回 答 書

| 入札 番号 | 第29-工-004号 | 質問日 | 平成 29 年 4 月 19 日（水） | 整理 番号 | 7 |
| 工事 名 | 身延町立身延清稜小学校大規模改修工事 | 回答日 | 平成 29 年 4 月 20 日（木） | | |

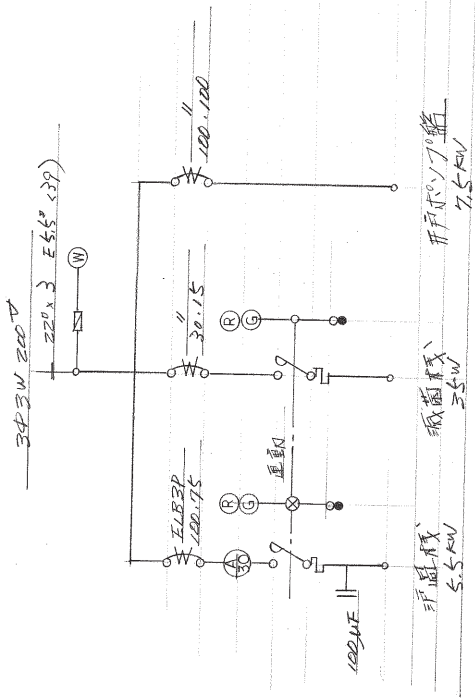
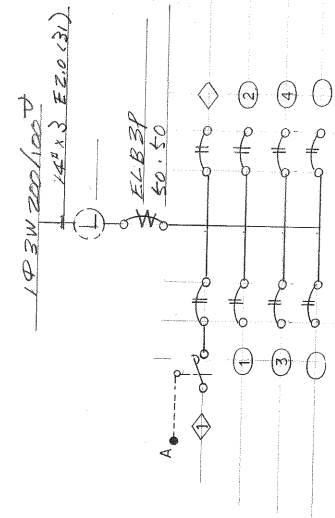
| <p>4. 塩素濃度調整工事について 内訳書の塩素注入単管、制御盤改造工事、二次側電気工事が図面がないために不明です。ご指示願います。</p> | | | | | |

| <p>4 塩素注入単管は濾過装置の注口に取り付ける部品。 制御盤・二次電源工事は塩素注入ポンプを動かすために接続、既存制御盤については追加資料2参照</p> | | | | | |
